PRESIDENZA DEL CONSIGLIO DEI MINISTRI
 MESSA IN SICUREZZA DEL SISTEMA
 ACQUEDOTTISTICO DEL PESCHIERA PER
 L'APPROVVIGIONAMENTO IDRICO
 DI ROMA CAPITALE E DELL'AREA METROPOLITANA
 IL COMMISSARIO STRAORDINARIO ING. PhD MASSIMO SESSA
 SUB COMMISSARIO ING. MASSIMO PATERNOSTRO

ELABORATO
A250PES V006 0

Sottoprogetto
NUOVO ACQUEDOTTO MARCIO – I LOTTO
DAL MANUFATTO ORIGINE AL SIFONE CERASO
 (con il finanziamento dell'Unione
 europea – Next Generation EU)

Relazione di riscontro al Parere n.2 del 30
Gennaio 2024 – Osservatorio Ambientale
"Sistema Idrico del Peschiera" DM-292 del
13/09/2023

Figura 1 – Sezione di progetto Tratto TC1

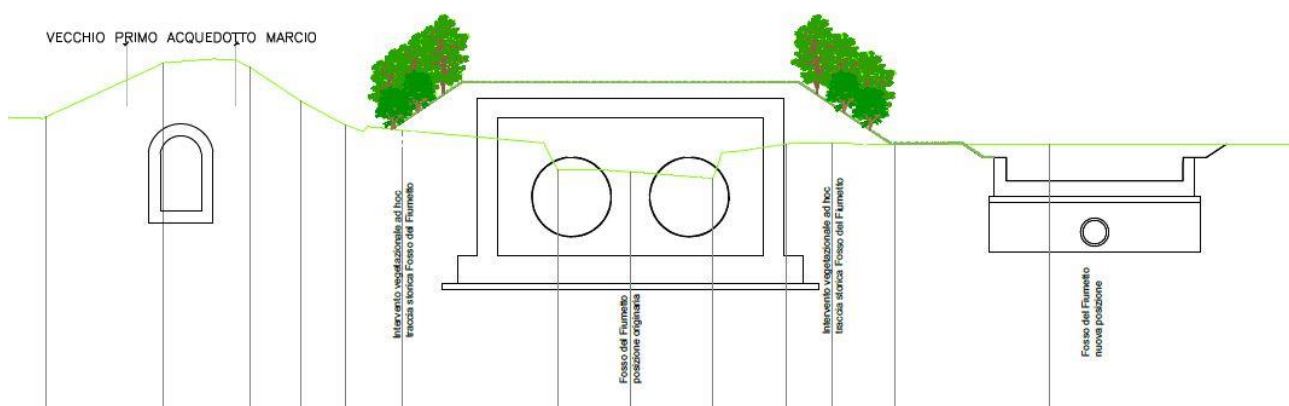
la fascia arbustiva, qualora non fosse possibile localizzarla in corrispondenza della posizione originaria del "Fosso il Fiumetto" debba essere piantumata su entrambi i versanti del canale, in corrispondenza delle due sponde artificiali del raccordo della copertura artificiale della nuova condotta, al fine di potere concordare la definizione della varietà di specie arbustiva da piantumare dovranno essere presentati ad integrazione delle tavole A250PESV003B e C relativi agli interventi sul TC1, sezioni e prospetti del progetto e fotoinserti realistici.

Il proponente recepisce integralmente quanto richiesto dall'osservatorio, non potendo localizzare la fascia arbustiva nella posizione originaria del "Fosso il Fiumetto", si prevede la piantumazione in corrispondenza delle due sponde artificiali del raccordo della copertura artificiale della nuova condotta. Inoltre, si conferma l'Opzione B – che prevede un impianto arbustivo con l'utilizzo di specie autoctone selezionante quali *Cratagus monogyna* e *Sambucus ebulus* L.

Si trasmettono ad integrazione e aggiornamento **le tavole A250PESV005B e A250PESV005C** relative agli interventi sul TC1, complete di sezioni, prospetti del progetto e fotoinserti realistici.

Si mostrano, a titolo esemplificativo, un fotoinserto del TC1 e una delle sezioni di progetto in cui si mostra la piantumazione su entrambi i versanti del canale.
